Rapport de l'inspection des installations classées

Autorisation environnementale unique
Phase de décision

Société : SAS EOLIS GALERNE
Commune : Xanton-Chassenon
N° S3IC : 063.10242

Figure 8: Positionnement des éoliennes dans le paysage, vue depuis le Champ Durand (source : volet paysager des l'étude d'impact - pièce 4.5)

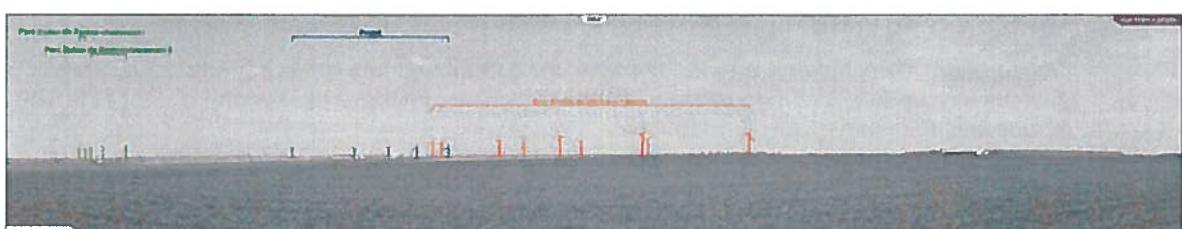
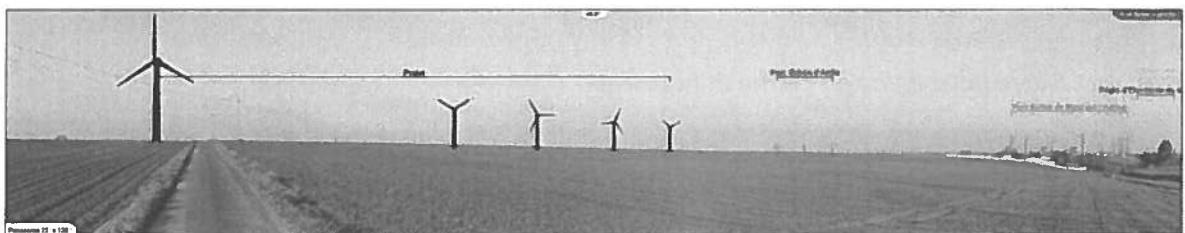
Après analyse des observations émises lors de l'enquête publique et des réponses apportées par Éolis Galerne, le commissaire enquêteur a émis un avis favorable au projet sous réserve que l'éolienne n°5 soit supprimée du projet.

Il estime que le positionnement de cette dernière, se détache de manière trop importante de la courbe décrite par les 4 autres, et perturbe ainsi l'harmonie du paysage.

Le projet décrit un parc de 5 éoliennes, dont la cinquième n'est pas dans l'alignement de la courbe décrite par les 4 autres, en raison des recommandations de RTE concernant l'éloignement aux lignes hautes tensions (distance équivalente à la hauteur d'une machine en bout de pôle).

L'inspection a analysé les effets visuels générés par la présence des différents parcs éoliens et l'impact d'un nouveau parc, ainsi que l'effet produit par le décalage de l'éolienne n°5 (avec l'appui des photomontages).

- dans les différents hameaux et sur la zone de loisir de Xanton-Chassenson, le bâti et la végétation sont un masque efficace par rapport aux éoliennes.
- l'analyse des photomontages montre en effet qu'il y a des points de vue qui présentent un détachement de l'éolienne n°5 par rapport au 4 autres (figures 7, 8 et 9 par exemple).
- Néanmoins ces zones, pour lesquelles la visibilité des éoliennes est prégnante, sont des zones dénuées de bâti, avec une fréquentation faible et donc de fait un impact paysager faible pour la population. Ces points de vue, qui montrent un détachement flagrant de l'éolienne n°5 dans le paysage, sont très ponctuels.

Au vu des éléments évoqués ci-dessus, l'inspection des installations classées juge l'impact paysager de ce nouveau parc acceptable.
